Rapport de contrôle d'installations électriques à basse et à très basse tension

RÉF. 44/2023/81869/01:3

ADRESSE DU CONTRÔLE Rue Lambinon 33 - 4000 Liège

TYPE DE CONTRÔLE Visite de contrôle vente ancienne installation (8.4.2.)

Croquis de position élémentaire et descriptif sommaire des tableaux

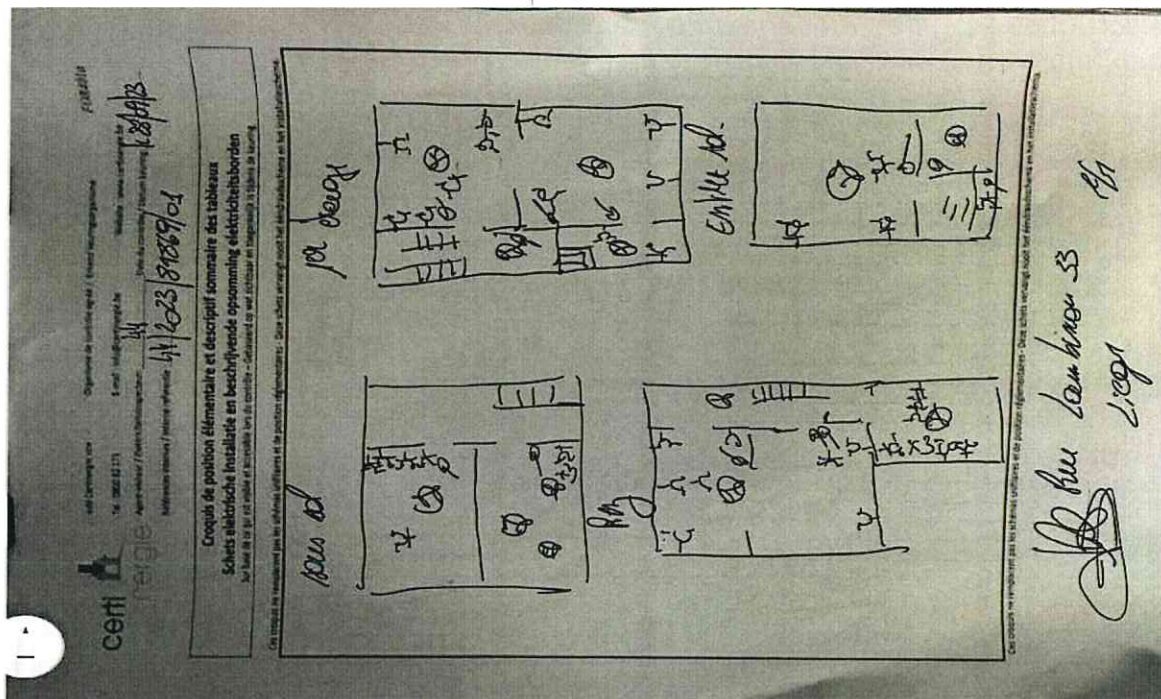
Le ou les socles de prise en défaut sont localisés dans le salon - la salle de bain - le hall
